**Nota van zienswijzen en ambtshalve aanpassingen
Wijzigen omgevingsplan Duizel - Noord te Duizel
("TAM-omgevingsplan hoofdstuk 22n woongebied Duizel-Noord
fase III, Duizel")**

***Gemeente Eersel
team Ruimtelijke Ontwikkeling
afdeling Leefomgeving
april 2026
26.07705***

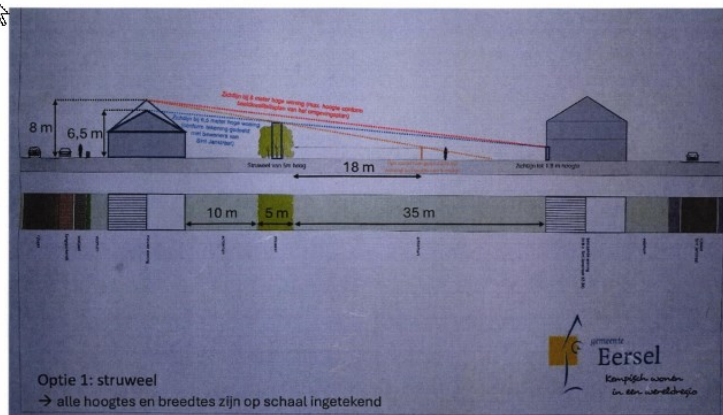
- a) *Tijdens de bijeenkomst van 18 november 2025 is met ons een tekening gedeeld in de context van de keuze voor de groenstrook met struweel van 5 meter breed en 5 meter hoog direct ten noorden van de woningen aan de Sint Janstraat (bijlage 1). De nokhoogte van de nieuwe woning op deze geschaalde tekening ten noorden van de groenstrook bedraagt ca. 6,5 meter. Op basis van deze uitgangspunten zou de zichtlijn vanuit de begane grond van onze woning naar de nok van het dak van de nieuwe woning grotendeels worden afgeschermd door de groenstrook (zie bijlage 1). Het plan maakt voor deze woningen een maximale bouwhoogtes van 8,0 meter wordt toegestaan (met een maximale goothoogte van 3,5 meter). Uit de bijgevoegde visuele uitwerking (bijlage 1) blijkt dat een dergelijke nokhoogte leidt tot directe zichtlijnen vanuit onze woning en tuin over de groenstrook heen richting de nok van het dak. Daarnaast ontstaat bij een deze bouwhoogte een reële kans op directe inkijk vanuit raampartijen (of toekomstige dakopbouwen) in het dakvlak van de nieuwe woningen richting de tuinen en raampartijen op de begane grond van de woningen aan de Sint Janstraat. Wij achten dit een wezenlijk ander ruimtelijk effect dan de nokhoogte van ca. 6,5 meter die tijdens de bijeenkomst van 18 november 2025 is gepresenteerd en waarmee wij gezamenlijk tot de keuze voor een groenstrook van 5 meter hoog en 5 meter breed zijn gekomen.*

- om de maximale bouw- en nokhoogte van de nieuwe woningen direct ten noorden van de groenstrook te beperken een nokhoogte ca. 6,5 meter met goothoogte 3,5 meter.
- de effecten van bouwhoogte op privacy en zichtlijnen richting de Sint Janstraat expliciet te betrekken bij de besluitvorming;
- te bezien of aanvullende planregels of beperkingen noodzakelijk zijn om inkijk vanuit hogere bouwdelen te voorkomen, bijvoorbeeld door het beperken van dakopbouwen en raampartijen in het dakvlak aan de zuidzijde van de nieuwe woningen;

- a) De tekening door de indiener van de zienswijze is bijgevoegd is een tekening die is opgesteld door de stedenbouwkundige om destijds in de bijeenkomst een idee te geven van de groenstrook/struweel. De nieuwe woningen zijn indicatief ingetekend, maar niet op schaal. De tekening is daarom niet bedoeld om zichtlijnen mee te bepalen. De zichtlijnen en maten zijn door indiener zelf toegevoegd aan deze tekening. We vinden het vervelend dat de tekening tot een verkeerd beeld heeft geleid.

- De woningen worden 1 bouwlaag met een kap en krijgen een nokhoogte van 8 meter. Deze hoogte is nodig om voldoende dakhelling te creëren om daarmee voldoende ruimte op de verdieping te creëren. Daarnaast heeft de gemeenteraad de wens om meer biobased woningen te bouwen. Uit eerdere projecten bleek dat er nog geen ontwikkelaars zijn die biobased woningen ontwikkelen met een erg lage nokhoogte. Dit heeft te maken met de benodigde isolaties en installaties in de woningen.

- Deze dakramen zullen dan niet boven in de nok worden geplaatst maar gelet op de hoogte van de verdiepingsvloer zal de bovenkant van dakramen of een dakkapel niet hoger komen dan 6 à 6,5 meter. Zoals de zichtlijnen op de tekening aangeven, kijken mensen die in een dakkapel staan of voor een dakraam dan tegen het struweel aan en niet over het struweel in de tuin van de bewoners van de Sint-Jansstraat.
